Aménagement de l'autoroute A10 au nord d'Orléans

Compte-rendu de la Réunion de restitution des ateliers d'échanges 20 juin 2017

*Compte-rendu de la réunion de restitution des ateliers d'échanges, qui s'est tenue
le 20 juin 2017 au Gidéum à Gidy*

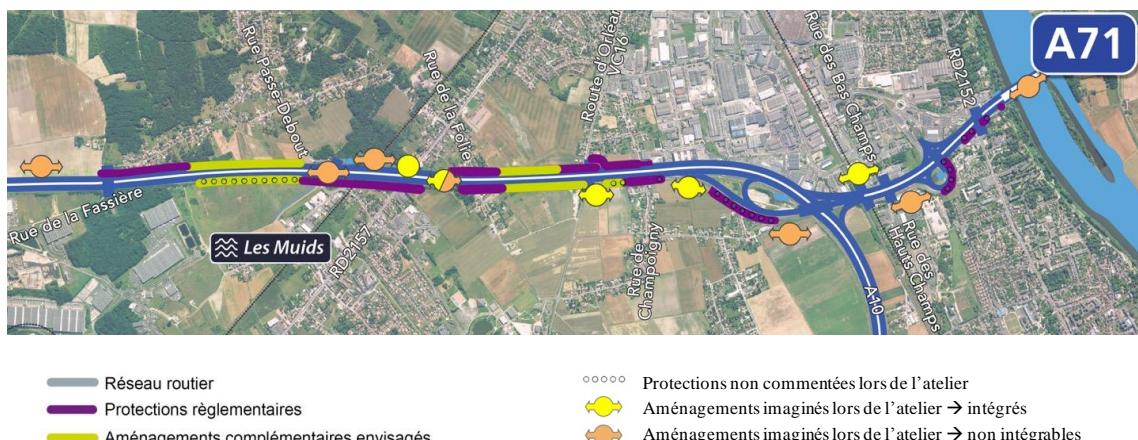
Une participante remarque que certaines propositions non intégrées concernent des secteurs très bruyants, avec des lotissements sont exposés au bruit existant. Le lotissement a été construit après l'autoroute, mais avant le branchement avec l'A71 et l'A19. **Clara ARNOULD** souligne que toutes les habitations existantes ont été considérées dans les études acoustiques. **Éric BON** indique que le projet prévoit le doublement du linéaire de protection, en protégeant prioritairement les maisons les plus proches.

Une personne, qui représente le lotissement Rue de Rousses à Ingré, remarque que l'interruption de l'écran en bois côté ouest de l'A10, entre la RD 2157 et Rue de la Folie, ne protège pas son secteur du bruit, même s'il côtoie seulement la future zone d'activité. Elle affirme qu'une enquête a démontré que l'écran en bois comme il est aujourd'hui, n'est pas suffisant pour protéger le lotissement. La participante précise qu'elle a déjà fait remonter ce problème à VINCI Autoroutes, qui a assuré la réalisation de la continuité de l'écran *a minima*, lors des travaux d'élargissement de l'autoroute. Elle considère que le projet proposé ne tient pas compte des demandes et insiste pour que VINCI Autoroutes « fasse l'acquisition des centimètres nécessaires à la réalisation de l'écran », comme il le fait pour des acquisitions foncières bien plus importantes dans d'autres secteurs. Le lotissement concerne « des centaines de personnes » et est directement impacté par l'autoroute qui sera élargie, provoquant des nuisances sonores et de pollution encore plus grandes. La personne remarque que le propos tenu par les élus territoriaux sur la continuité de l'écran en bois côté ouest de l'A10, entre la RD 2157 et Rue de la Folie n'est finalement pas conforme au projet présenté.

Un autre Ingréen du quartier des Rousses pense également, en observant une photo aérienne, qu'il y aurait assez de place pour insérer un écran côté ouest. Il fait remarquer que VINCI Autoroutes prévoit d'installer des merlons de terre à l'endroit où des champs côtoient l'autoroute et pas dans ce secteur urbain. L'intervenant considère que les nuisances sonores dans le quartier des Rousses sont provoquées non seulement par l'absence de continuité de l'écran, mais aussi par la présence de deux ouvrages rapprochés : celui sur la voie ferrée et celui sur la RD 2157. Il indique que si un écran n'est pas réalisé dans ce secteur, il sera nécessaire que les habitants du quartier des Rousses fassent eux-mêmes des mesures acoustiques, afin de vérifier et certifier le respect de la réglementation. **Éric BON** rappelle que, selon le cadre réglementaire et l'étude acoustique menée, ce secteur ne prévoit pas de protections réglementaires. **Le participant** fait remarquer que, bien que ce secteur soit éloigné de l'autoroute, sa position en surplomb par rapport aux ouvrages crée d'importantes nuisances sonores dans son quartier.

Dans le plan ci-dessus¹, les protections réglementaires sont représentées en violet et les protections complémentaires proposées à l'issue de la concertation publique en jaune. Les **aménagements complémentaires n'ont pas été remis en cause** lors des ateliers : c'est pourquoi ils sont aujourd'hui actés et seront réalisés dans le cadre du projet.

1. Une palissade acoustique sera ajoutée sur le **pont sur la RD 2157** côté est, en plus de l'écran acoustique prévu côté ouest. Cette demande est intégrée et prise en compte dans l'étude du traitement architectural d'ensemble de l'entrée de Ville d'Ingré.
2. A proximité immédiate dans le **secteur entre RD 2157 et rue de la Folie**, une protection acoustique est demandée dans chaque sens de circulation. Cette zone est également comprise dans l'étude d'aménagement de l'entrée de Ville d'Ingré et présente de fortes contraintes, qui sont à la fois techniques, liées à la création nécessaire de bassins de rétention, et également foncières, en raison du développement futur de la ZA des Mardelles.

3. Au droit de la **VC 16**, une butte de terre sera ajoutée au niveau de l'accès de service de VINCI Autoroutes. Ses dimensions exactes seront arrêtées pendant les travaux, en fonction des contraintes du site.
4. Un merlon sera ajouté dans le **secteur de Champoigny et Darvoy**, entre les deux protections réglementaires prévues.
5. Le souhait de ne pas avoir de protection dans la **zone de la rue des Bas Champs** sera satisfait : il n'y a pas d'obligation réglementaire et il n'y aura donc pas de protection complémentaire afin de limiter l'impact foncier.

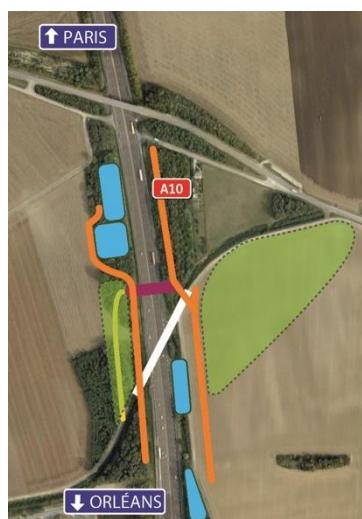
Des participants considèrent que la construction d'un ouvrage n'améliorera pas l'écoulement des eaux. Une personne pense notamment que

L'aménagement au droit de la Retrève (schéma à droite) vise deux objectifs principaux : ne pas aggraver l'exposition des riverains au risque d'inondation et empêcher l'inondation de l'autoroute.

Un ouvrage hydraulique est prévu sous l'autoroute pour faire passer l'eau sous la chaussée. Une zone de compensation est envisagée en amont de la nouvelle traversée dans la parcelle agricole, afin de recueillir l'eau grâce à des merlons de part et d'autre. Un fossé ou zone de compensation est prévu en aval avec un mur de régulation du débit.

le mur constituera au contraire un bouchon. **Eric BON** explique qu'en cas de crue et de conditions climatiques exceptionnelles, l'eau dépassera le mur et empruntera l'ouvrage hydraulique.
